Mission régionale d'autorité environnementale

**Avis délibéré de la mission régionale
d'autorité environnementale
Hauts-de-France
sur le projet d'extension
des installations de production et de stockage d'Agrifreez
sur le site d'Esquelbecq
et le projet de mise en compatibilité
du plan local d'urbanisme d'Esquelbecq (59)
avec le projet d'Agrifreez**

N^{os} MRAe 2020-4779, 4783 et 4861

Implantation future des constructions et installations
(source : A0 PC masse projet)

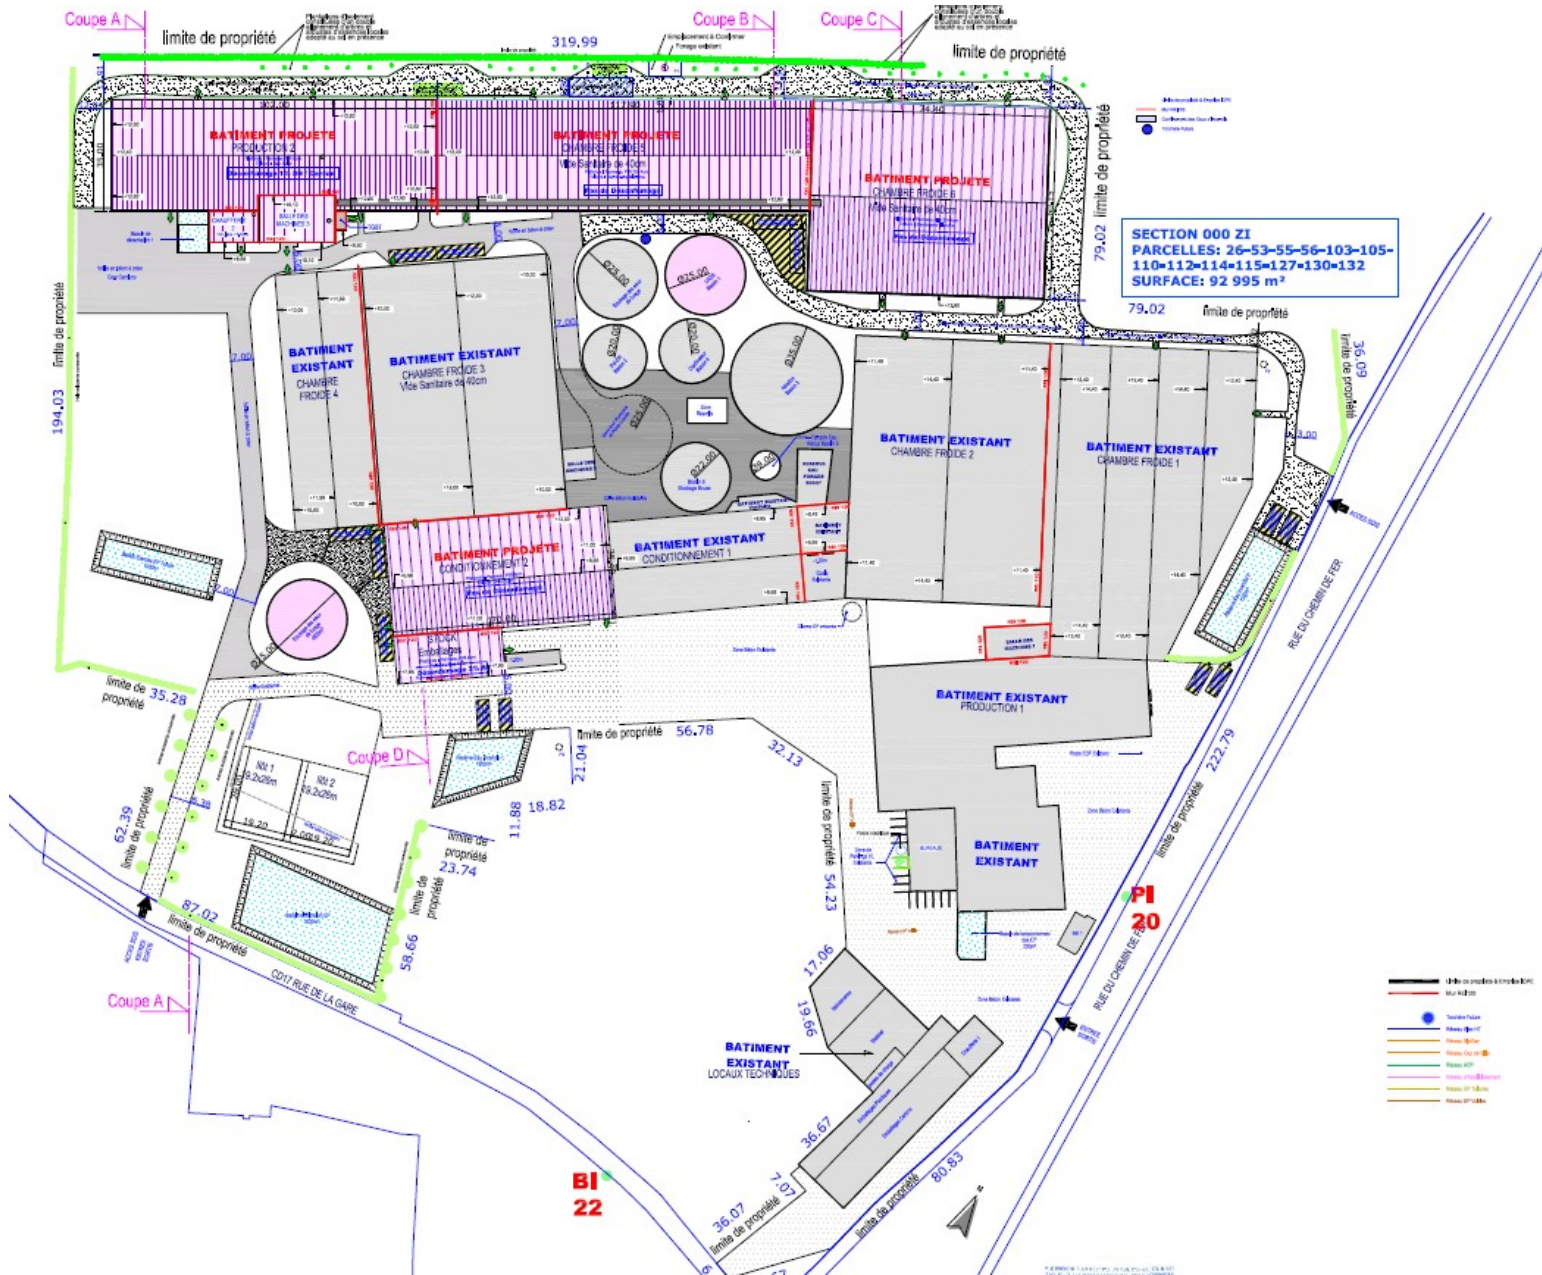
Il convient de mettre en cohérence la cartographie « organisation du site actuel » avec la cartographie « implantation future des constructions et installations », la zone du projet prévue au sud, comprenant les îlots 1 et 2 (stockage de palox vide) et un bassin d'infiltration, n'est pas indiquée.

L'autorité environnementale recommande de mettre en cohérence la cartographie « organisation du site actuel » (zone de projet) avec la cartographie « implantation future des constructions et installations ».

Cartographie des habitats (source : étude d'impact page 39)

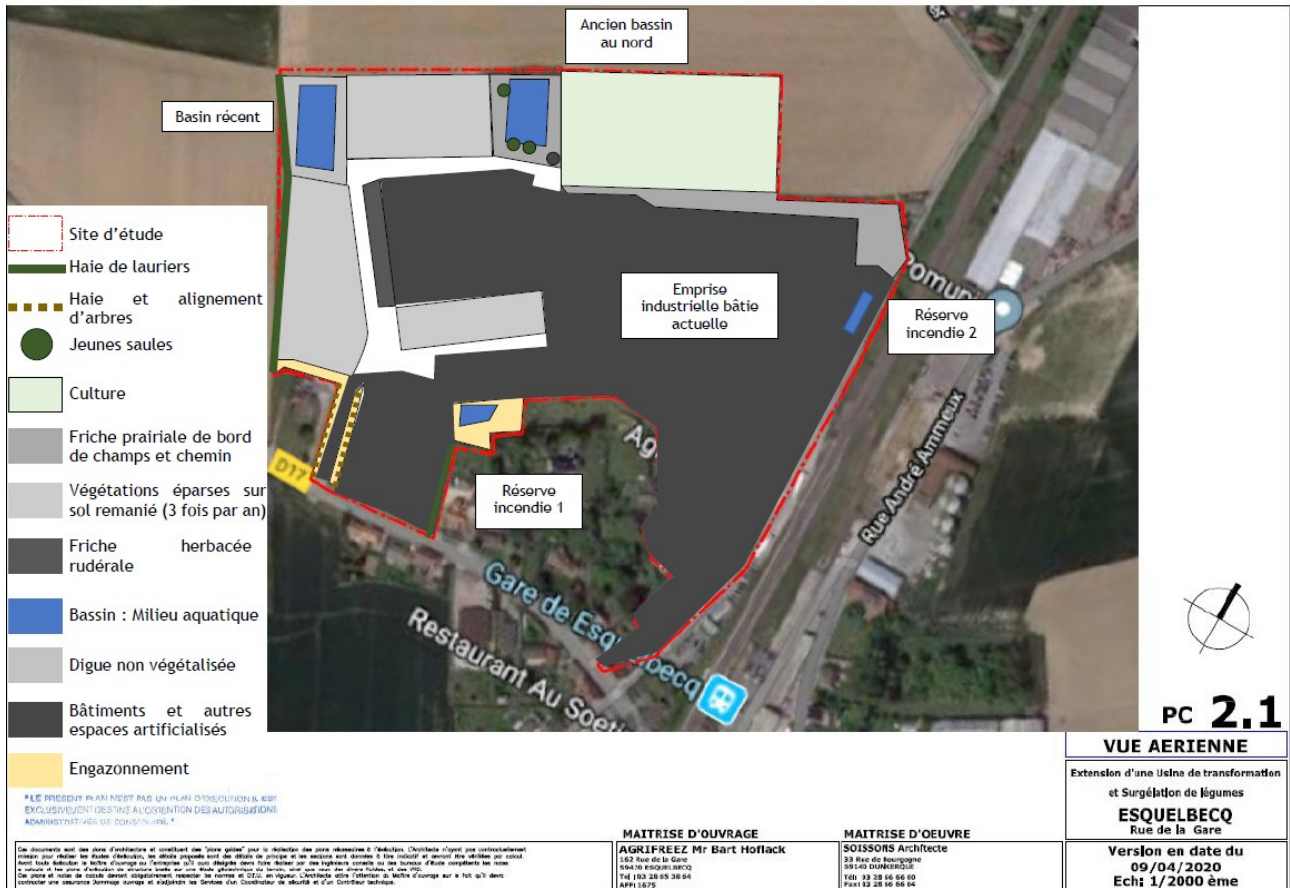
Les habitats sont cartographiés page 39 du document précité. Les couleurs utilisées, notamment les dégradés de gris, ne facilitent pas la distinction des différents habitats.
